1 変更点概要

■変更点概要

UF1AE型トランスファー

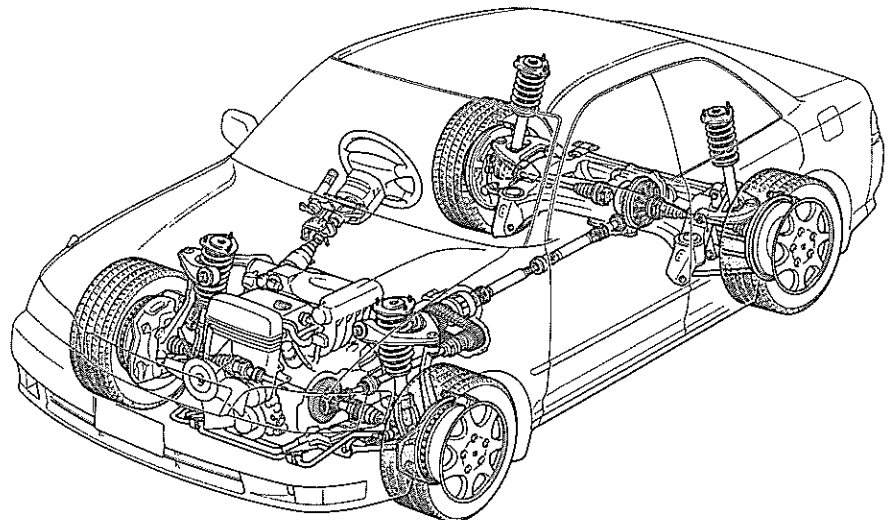
- グランデ Four、グランデG Fourには、A340H型オートマチックトランスミッション（UF1AE型トランスファー付き）を搭載しました。
- A340H型オートマチックトランスミッションは、従来型の2WD車に搭載のA340E型オートマチックトランスミッションのエクステンション部に、フルタイム4WD用のUF1AE型トランスファーを搭載したものです。
- UF1AE型トランスファーは、センターディファレンシャル部にプラネタリーギヤを採用するとともに、その差動制限機構を電子制御化し、前後輪の駆動配分を「30対70」から直結状態までリニアに変化させることで、様々な走行状態において高い操縦性と安定性を実現した、「i-Fourシステム」を採用しています。
